Oggetto: Osservazioni al progetto S.S. N.45Val Trebbia – Ammodernamento del tratto compreso tra Cernusca e Rivergaro, ai sensi art. 24 comma 3 del D. Lgs 152/2006

In seguito ad una rapida analisi delle tavole del progetto definitivo pubblicate sul sito web mite, facendo riferimento agli elaborati DB3 – Rotatoria 3 dal n. DB301 al DB310, con la presente portiamo le seguenti osservazioni.

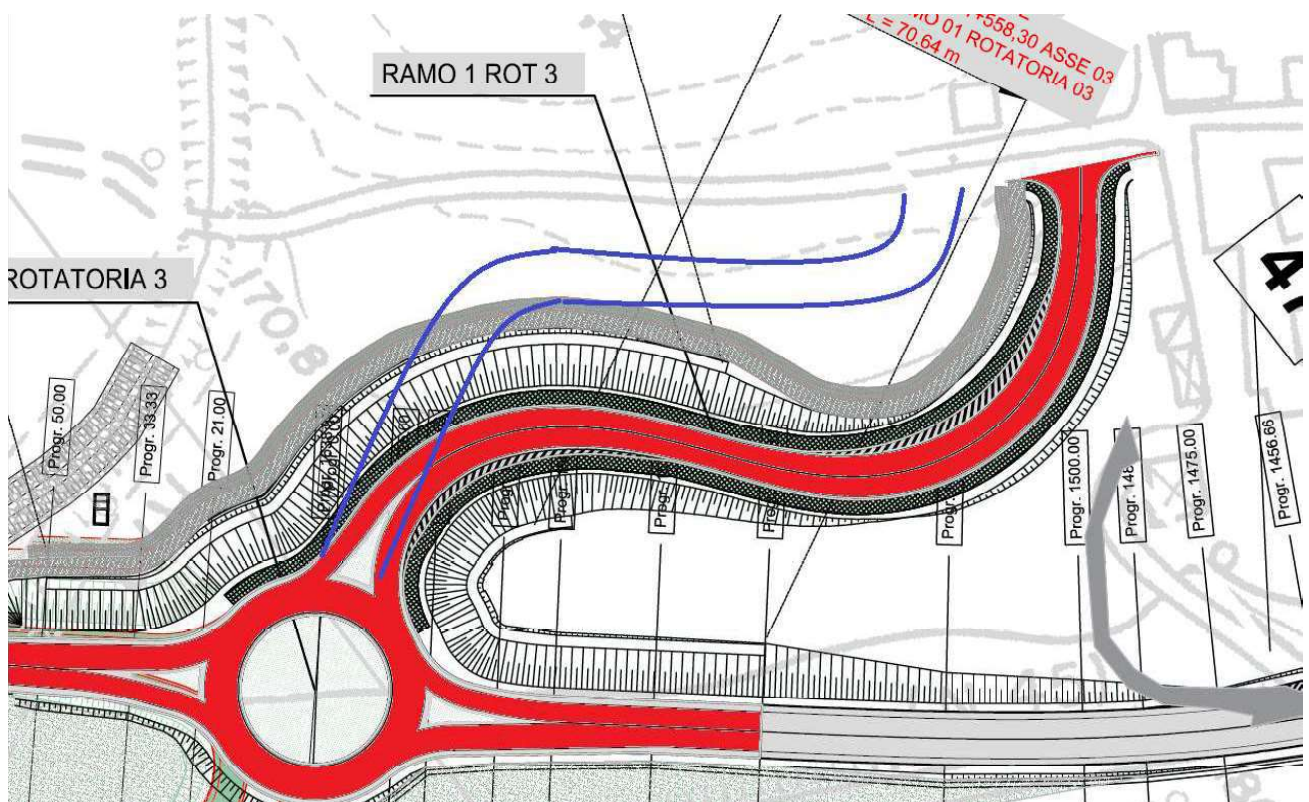
1. La rotatoria inizialmente era progettata per servire due rami di viabilità: uno diretto verso la loc. le Piane e uno diretto verso la loc. Colombarola e le relative abitazioni. Secondo le attuali modifiche però è stato eliminato il “Ramo 2” che consentiva l’accesso alla loc. Colombarola, rimarrebbe il “Ramo 1”. Dato che l’attuale accesso N.45 è segnato in verde, per accedere alla loc. le Piane (centro abitato da pochissime persone) resterebbero due accessi dalla SS45: uno dalla rotatoria 3 e uno dall’accesso N.45.

Riteniamo che la realizzazione della rotatoria 3 determini una sproporzionata eliminazione di un’importante area agricola, in particolare il tracciato del “Ramo 1” andrebbe a tagliare interamente un appezzamento di circa 2Ha di superficie rendendolo di fatto non più coltivabile. Inoltre il tracciato del “Ramo 2” andrebbe oltre la recinzione del cortile dei fabbricati di nostra proprietà, andando a sovrastare la fognatura a “letti assorbenti” dei fabbricati in sasso di recente ristrutturazione.

A parere di chi scrive la realizzazione di tale rotatoria risulta un’opera eccessiva data la scarsità di abitazioni servite e andrebbe evitata.

In ogni caso sarebbe fondamentale rivedere il tracciato del “Ramo 1” della rotatoria in modo meno impattante sull’area oggetto di esproprio quantomeno al fine di preservare sia la

recinzione esistente, sia la fognatura a letti assorbenti delle abitazioni vicine, come meglio indicato nelle seguenti immagini: in rosso il tracciato di progetto, in colore blu la modifica proposta.

2. Dall'elaborato planimetrico P00PS00TRAPP19 (nome file D01007-P00PS00TRAPP19_A.pdf) risulta la soppressione di due accessi esistenti: il numero 46 e il numero 47.

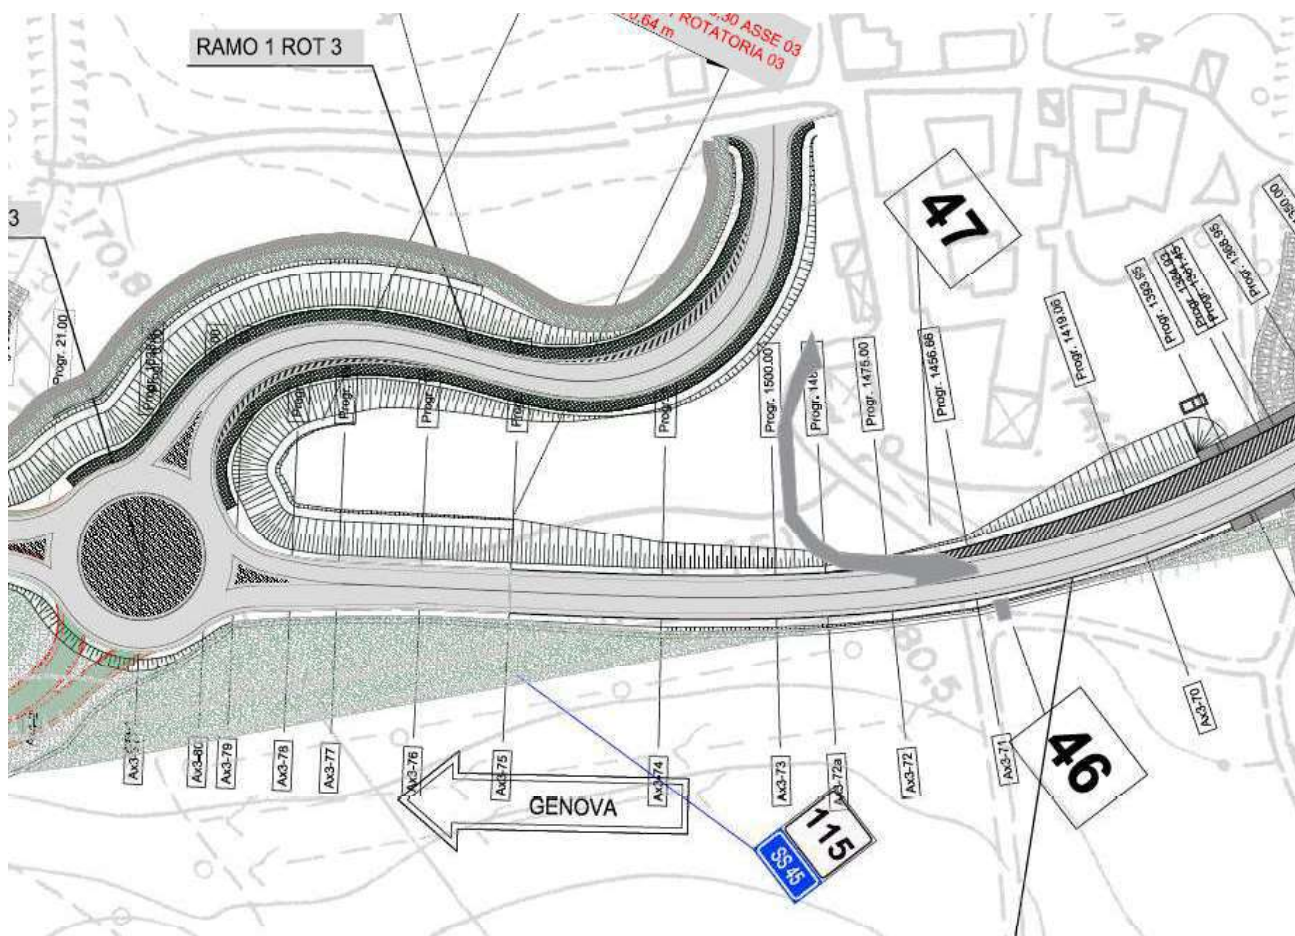
L'accesso 47 verrebbe sostituito dal già citato "Ramo1" della rotatoria 3 mentre l'attuale accesso 46 viene da noi utilizzato per accedere ai terreni di nostra proprietà per consentirne la coltivazione. In caso di soppressione verrebbe meno tale diritto "acquisito".

Si ritiene necessario quindi il mantenimento di tale accesso anche in forza dell'allargamento della sede stradale dato dall'allontanamento dall'attuale tracciato.
